[連-130807]

新コントロールボックス『HM-06K3』

発売開始のお知らせ

●HM-06K3

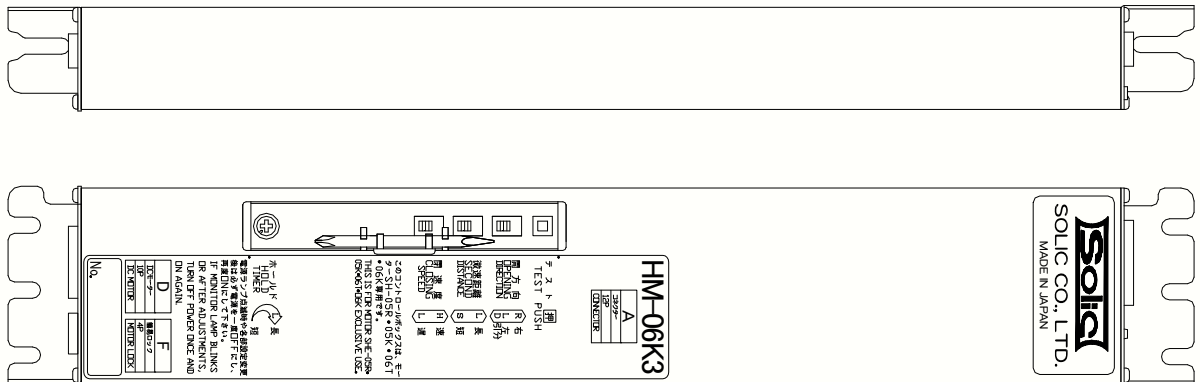
このたび、SH-06モーター・HM-06KIIシリーズの新型コントロールボックスとして、正弦波駆動制御を採用しモーター駆動の静音化を図った、『HM-06K3』を発売させていただきました。

1. モーターの制御技術に正弦波駆動を採用しましたので、モーターの低振動・低騒音駆動が実現し、DCブラシレスモーターとの組合せで、従来に比べよりいっそうの静音化を図ることができました。
2. セキュリティー及びオプション部品として、オートロックDL-41UN、70mm見込用DL-51UN、プーリーロック：PL-11及び、簡易ロック：KL-11Rの組込みと、バッテリーユニット：BU-21の組合せが可能です。
(41、51UNは停電時解錠型です。)
3. 適用ドア重量、片引60kg・引分35kg×2枚まで開閉可能です。
又、コントロールボックスの閉速度及び各設定時に必要な、専用小型調整ドライバーを1本付属しています。
4. 現行コントロールボックス・HM-06KIIと互換性を持たせておりますので、従来品の機能を標準装備しています。
5. コントロールボックス以外、端子台ユニット、モーターや連結金具類の機構部品は、すべて現行品と共用です。
